改善箇所説明図

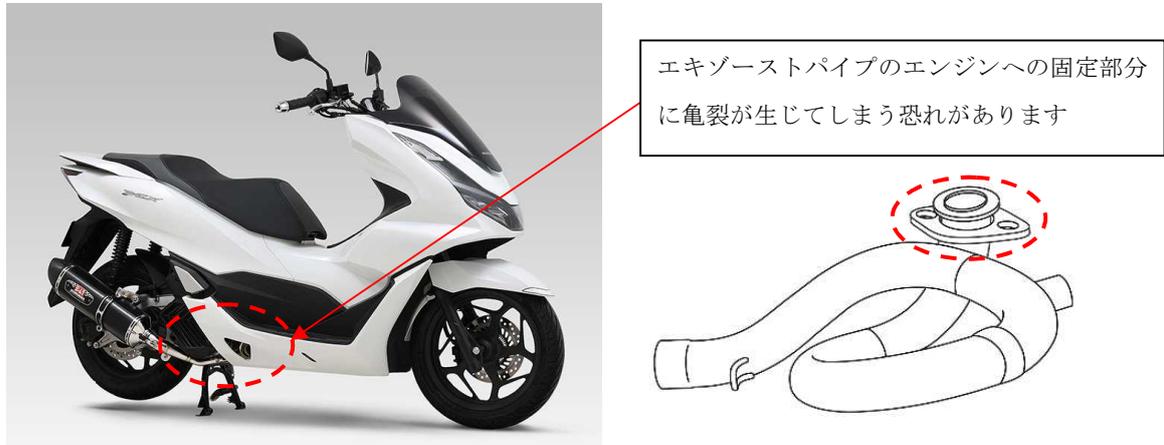
不適合発生箇所

後付け部品のエキゾーストシステムにおいて、エキゾーストパイプ先端部分の設計が不適切なため、走行振動等の影響によりエキゾーストパイプのエンジン取付け部分に過負荷が生じる場合がある。そのため、そのままの状態で使用を続けると、エキゾーストパイプに亀裂が入り、排気ガスが漏れるおそれがある。

改善内容

当該エキゾーストパイプに補強溶接を行う。
